自動ステージ 仕様変更・オプション追加のご案内

回転ステージφ 39/ φ 59 : KRW04/KRW06

- ① コネクタ仕様追加
- ② 勝手違い追加
- ③ センサ基板改良
- ④ 電気仕様変更
- ⑤ 外形寸法 / センサ基板位置・サイズ
- ⑥ 型式体系

① コネクタ仕様追加

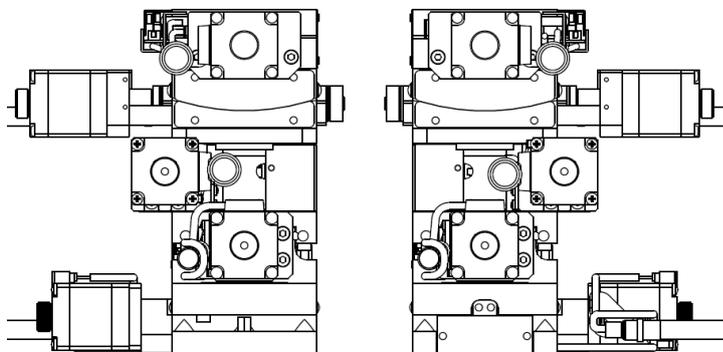
旧製品

KRW04

新製品

KRW04 ピッグテール

KRW04 パネルマウント

KRW06

KRW06 ピッグテール

KRW06 パネルマウント

② 勝手違い追加

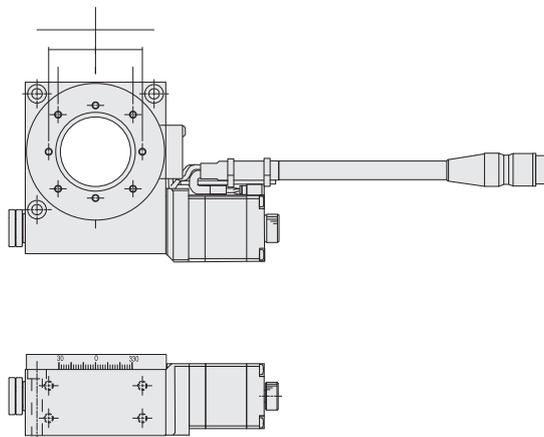
KRW06360M-LC

KRW06360M-RC

回転ステージに勝手違い仕様を追加しました。
組合せ時の近接配置、左右対称のケーブル取り回しへの対応が可能となり、設計の自由度が向上します。
